電源開発株式会社
大間原子力発電所

意見聴取会指摘事項について
(地震関係)

平成16年11月
原子力発電安全審査課

1. はぎとり解析用地盤モデルの減衰定数について

図-1.5 同定解析から得られた減衰定数と周波数の関係

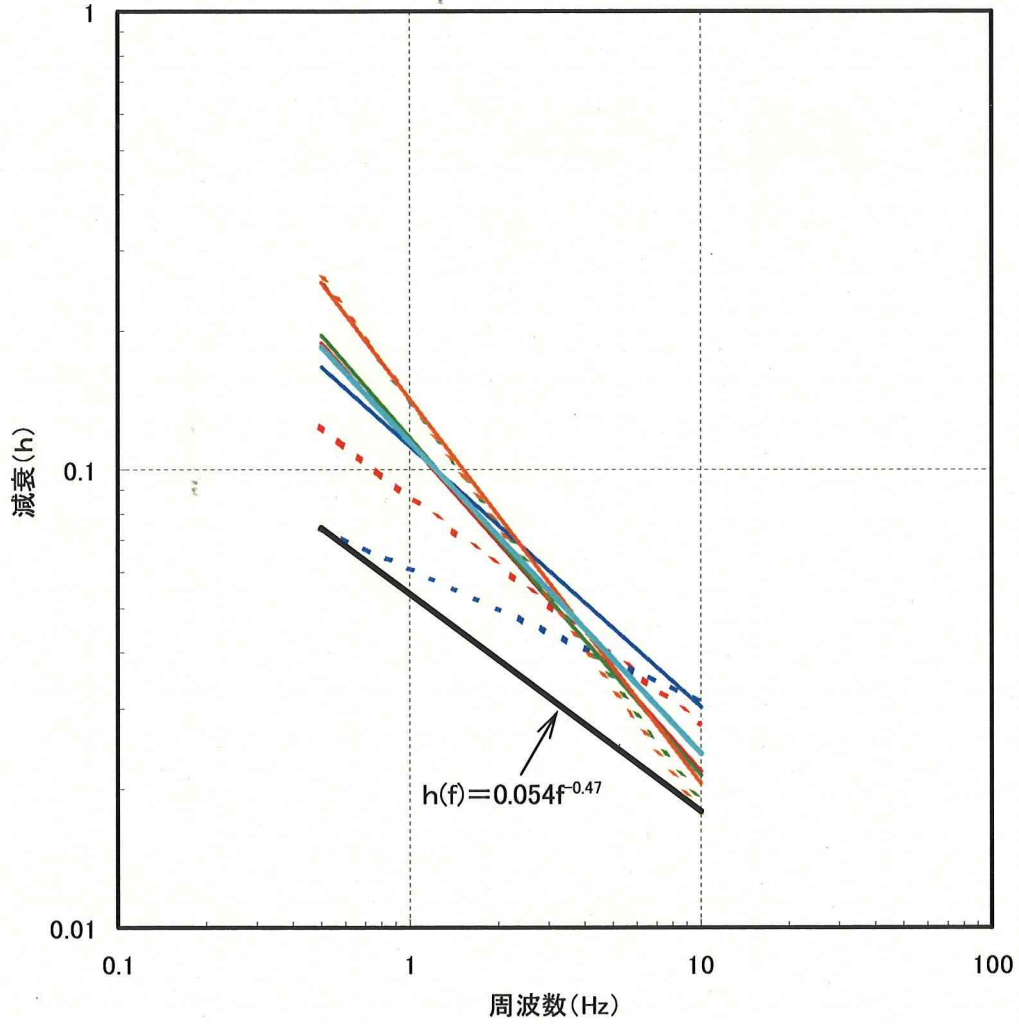
- 1) 地盤モデルの減衰定数について，各地震観測記録毎の同定結果の違いが設計用応答スペクトル S_1-D の設定に及ぼす影響について検討すること。

得られた減衰定数及びそれらの平均値として設定した減衰定数と周波数の関係を図-1.5 に示す。同図には、設計用応答スペクトルの2秒に対応する0.5Hzから同定解析における解析最大周波数である10Hzまでを図示している。図に示すように、各地震毎に同定された減衰定数は概ね同様の傾向を示している。しかしながら、0.5Hz及び10Hzにおける4地震に対する各々の減衰定数に差がみられるため、本検討に用いる減衰定数の設定については図-1.5 に示すように、0.5Hz及び10Hzにおける減衰定数の最小値に基づき、次式のように減衰定数の下限値(以下「検討用減衰定数」という。)を設定している。

$$h(f) = 0.054f^{-0.47}$$

図-1.6 1993年釧路沖地震のはざとり波の応答スペクトル及び設計用応答スペクトル S_1-D (解放基盤相当位置)

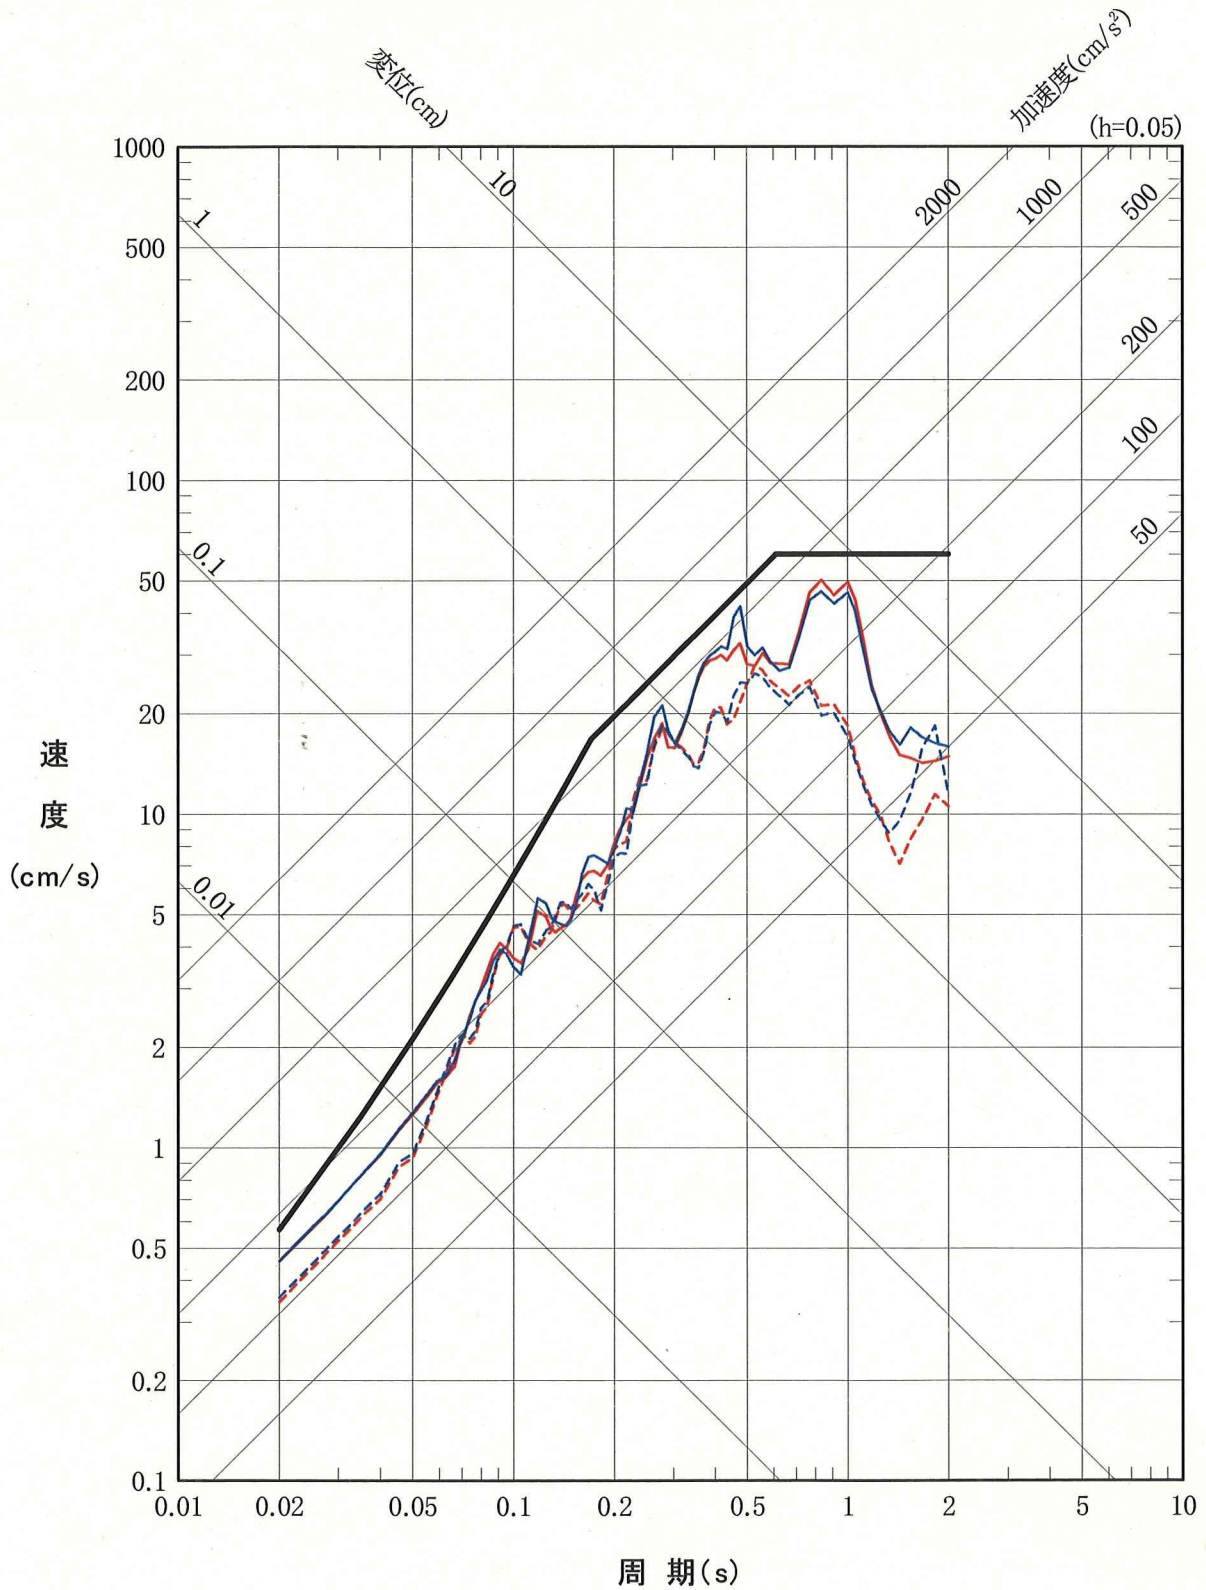
設計用応答スペクトル S_1-D の設定において包絡した1993年釧路沖地震観測記録について、上述の(1)で設定した検討地盤モデルを用いてはぎとり解析を行っている。図-1.6にはぎとり解析結果を示す。

同図に示すように、1993年釧路沖地震観測記録のはざとり波の応答スペクトルは、設計用応答スペクトル S_1-D を上回らないとしている。

申請者は、各観測記録毎の減衰定数の同定値について、0.5Hz及び10Hzにおける最小値に基づき下限値となる検討用減衰定数を設定し、1993年釧路沖地震観測記録のはざとり解析を行っている。その結果、はざとり波の応答スペクトルは設計用応答スペクトル S_1-D を下回っており、各観測記録毎に同定した減衰定数の違いを考慮しても設計用応答スペクトル S_1-D の設定に及ぼす影響はないとしている。

以上のように、4つの代表的な地震記録について同定した減衰定数の違いを考慮しても、1993年釧路沖地震観測記録のはざとり解析結果は設計用応答スペクトル S_1-D を上回らないことを確認した。このことから、申請者が設計用応答スペクトル S_1-D の設定にあたり、はざとり解析用地盤モデルの減衰定数として、各観測記録のNS成分及びEW成分毎に同定した減衰定数の平均値を用いるとしていることは妥当であると考えられる。

図-5 1993年釧路沖地震観測記録のはざとり波の応答スペクトルと設計用応答スペクトル S_1-D との比較(解放基盤相当位置)
(はざとり解析用地盤の減衰定数は各層毎に設定)

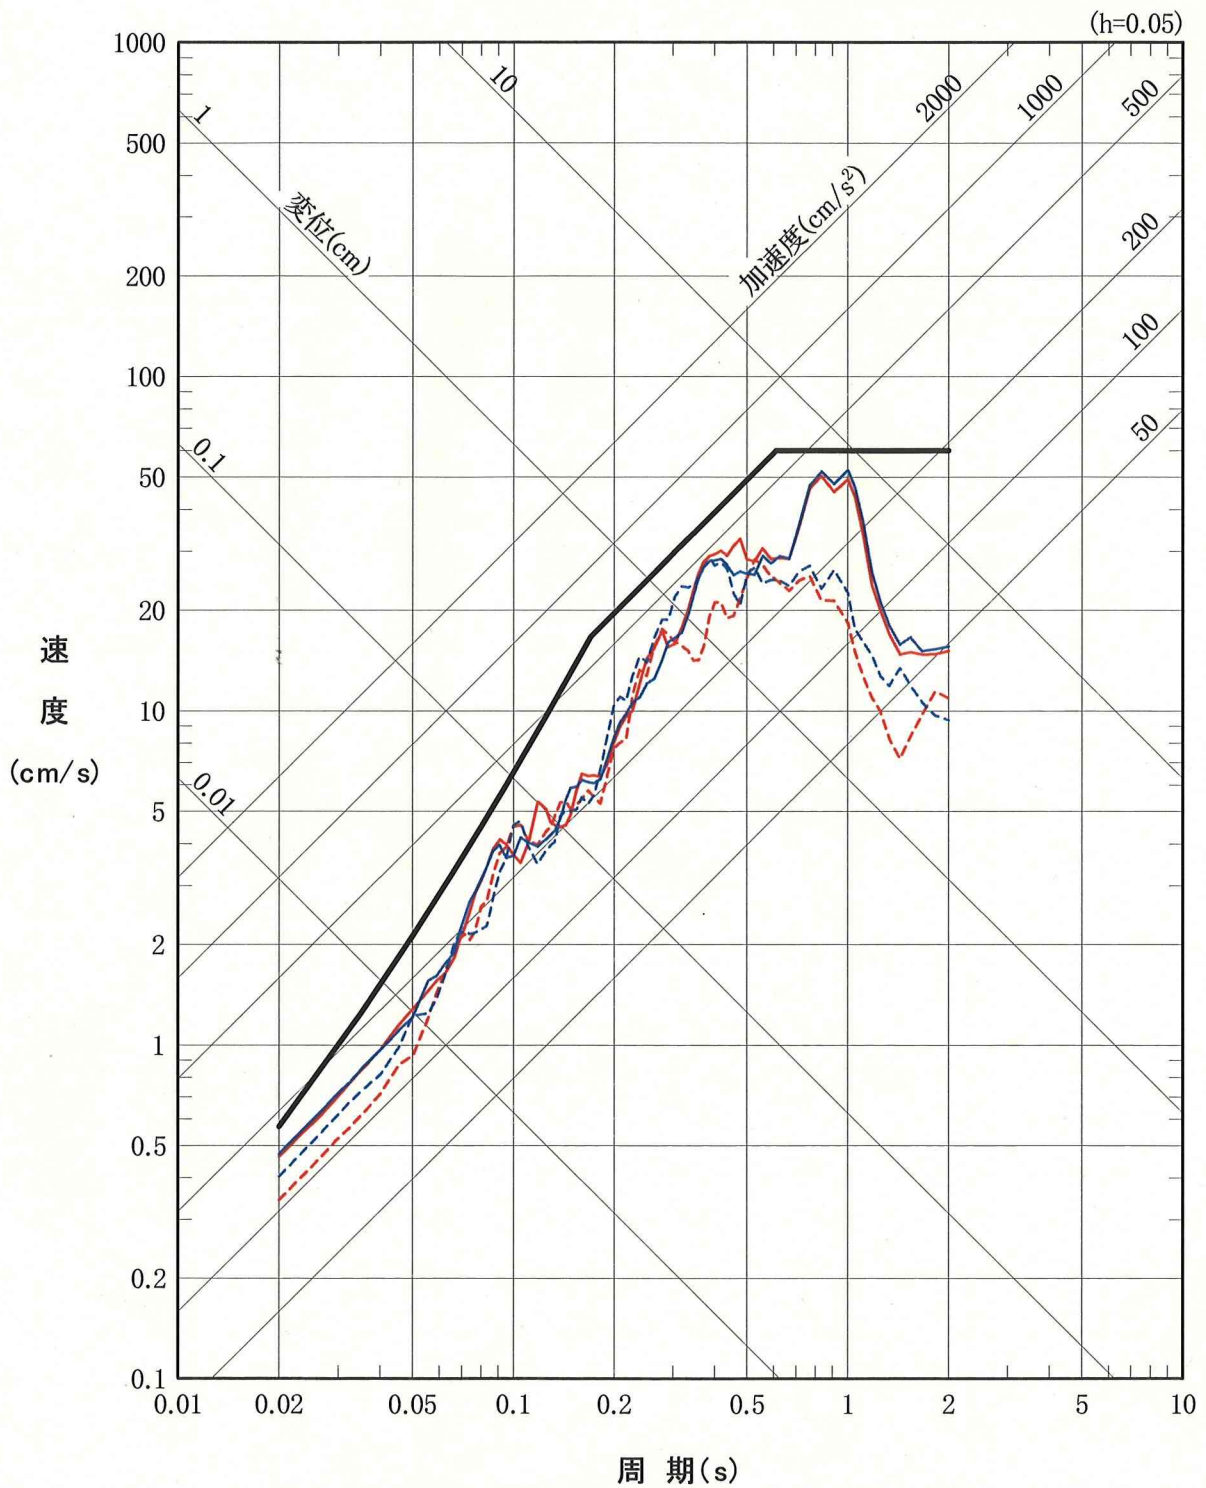
図-5 に 1993 年釧路沖地震観測記録のはぎとり解析結果を設計用
 応答スペクトル S_1-D と比較して示す。同図に示すように、はぎとり波は
 いずれも設計用応答スペクトル S_1-D を下回っている。
